Note d'information :

DriveManager & défaut E-FLS-24

Date : 06/01/09

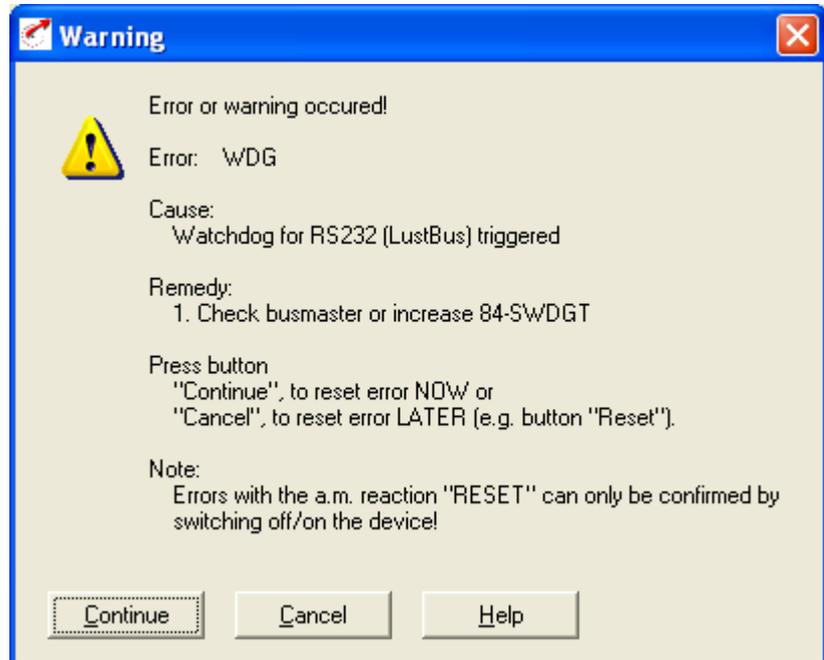
Pour éviter que ce défaut ne survienne il faut tout simplement augmenter (ou carrément désactiver) la tolérance sur l'écart de poursuite dans la fenêtre des limites, onglet Erreur de poursuite :

➤ **Message d'erreur dans Drive Manage 3.50 (anglais) :**

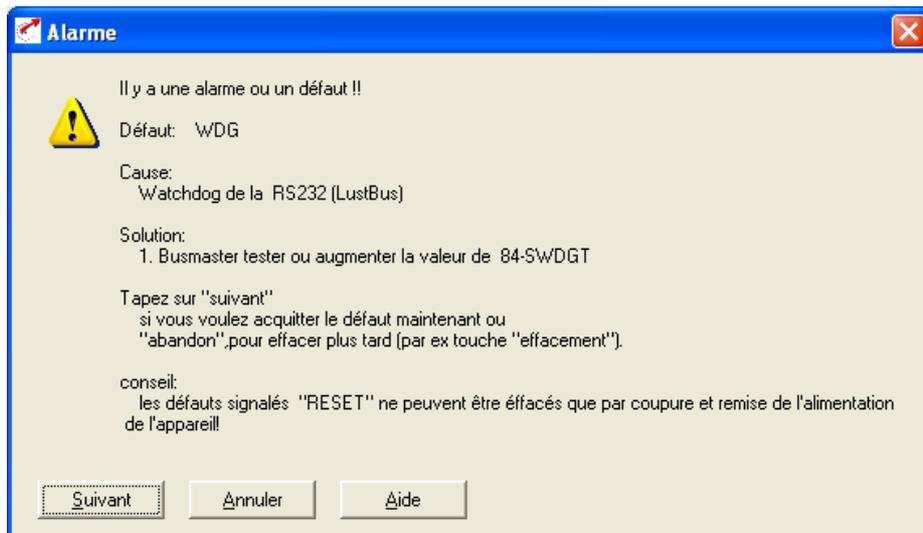
Une erreur s'est glissée dans le logiciel DriveManager 3.50 lors de l'apparition du défaut **E-FLS_24**. En effet le message qui apparaît laisse à penser que le problème provient de la liaison série. Ce n'est pas du tout le cas. Il s'agit en fait d'une erreur de poursuite sur la vitesse du moteur. Dans la version 3.60 de DriveManager ce bug est corrigé et le message d'information correspond au défaut réel.
